Beurteilung Muotakraftwerke Restwasserbericht (Fachbericht Gewässerökologie) bezüglich der Aspekte Makrozoobenthos

Dr. Verena Lubini, Gewässerökologie, Zürich

Beurteilung Muotakraftwerke Restwasserbericht (Fachbericht Gewässerökologie) bezüglich der Aspekte Makrozoobenthos

Abb. 9.4.1.b: Herleitung des Abflusses Q_{MZB} im Ruosalperbach in der Untersuchungsstrecke «Ruosalp 1».

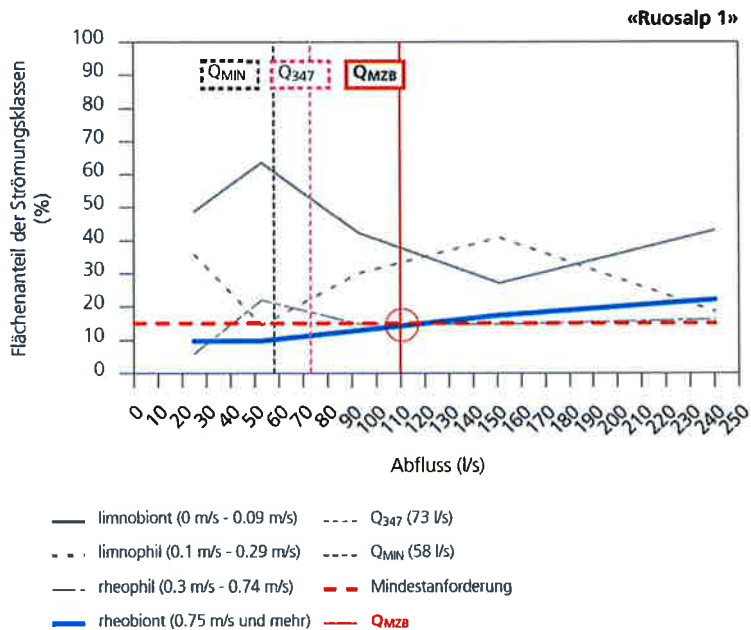
Als Grundlage für die „Berechnung“ von Q_{MZB} wird der Flächenanteil der rheobionten Arten in Abhängigkeit des Gewässertyps gemäss Schälchli (1991) festgelegt. (Tab. RWB-GÖ_A.1). Die Herleitung dieses Flächenanteils beruht auf sog. Erfahrungswerten, ist folglich wissenschaftlich nicht belegt, also nicht nachvollziehbar. Die Analyse der prozentuellen Anteile in den Berichten zu den Fassungen und im UVB zeigt, dass der überwiegende Anteil rheophil und nicht rheobiont ist, und die rheobionten Arten demnach die Lebensgemeinschaft im Gebiet nicht dominieren (höchstens 20%)! Bei Vorkommen von 1 RL-Art wird der potentielle Mindestanteil um 5% bei >2 Arten um 10% erhöht. Ob das ausreicht ist fraglich. In Nicht-Fischgewässern wird der Mindestanteil der verfügbaren Fläche für rheobionte Taxa visuell bei verschiedenen Abflüssen geschätzt, keine Kartierung. Die Schätzung ist nicht objektiv!

Die Festlegung der Restwassermenge ergibt sich „aus dem Schnittpunkt der Kurve „benetzte Fläche (%)“ der Strömungsklasse rheobiont“ und der Mindestanforderung an den Flächenanteil (%) des entsprechenden Fliessgewässertyps“. Wie der Verlauf des Flächenanteils der Strömungstypen in Abhängigkeit des Abflusses (Abbildung oben) zustande kommt – bei jeder Fassung sind die Kurven anders - wird nicht erklärt, resp. hergeleitet. Fachlich sind die Abbildungen deshalb nicht nachvollziehbar.

Abb. 9.4.1.b: Herleitung des Abflusses Q_{M2B} im Ruosalperbach in der Untersuchungsstrecke «Ruosalp 1».

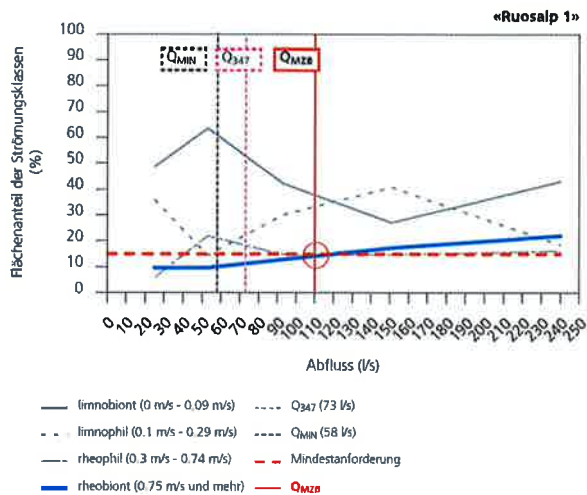
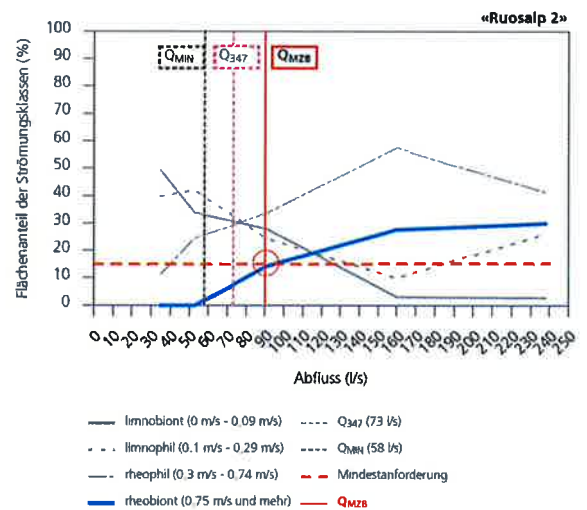
Keine Erhöhung, trotz RL-Arten! Begründung: mit Q_{MZB} seit das bereits berücksichtigt worden. Das ist nicht korrekt für Ruosalp 1! Wie oben erwähnt sind dort 2 RL-Arten nachgewiesen. Gemäss der angewandten Beurteilungs-Methode müsste der Flächenanteil bei 2 RL-Arten um 10% angehoben werden. Das ist jedoch in den Abb. 9.4.1.b nicht ersichtlich. Gemäss Typ 2 nach Schälchli beträgt der Flächenanteil 15%. Also müsste der Flächenanteil 25% betragen.

Im Bach sind laut Fassungsbericht max. 20% rheobionte Arten nachgewiesen, um welche es sich handelt und wieviele Arten es sind, ist nicht ersichtlich. Im UVB sind die rheophilen Arten dominant; einzig die Lidmücke *Hapalothrix lugubris*, die Eintagsfliegen *Epeorus alpicola* und *Rhitrogena nivata* können als rheobiont gelten. Erstere reagiert auf die Reduktion der Abflussmenge besonders empfindlich; in Restwasserstrecken war ihre Dichte sehr gering (Frutiger & Niederhauser, 2000). Nicht berücksichtigt ist die Verantwortung für die NP-Arten, im Falle von *R. nivata* ist sie hoch! Nicht berücksichtigt Art. 33 GSchG und Art. 18 NHG (Erhaltung Lebensraum) - > Artenreichtum.

Beurteilung Restwasserfestlegung: im Winter vermutlich ok; ich betrachte die Sommer-Restwassermengen als kritisch, ohne vollständige Artenliste lässt sich dies aber fachlich
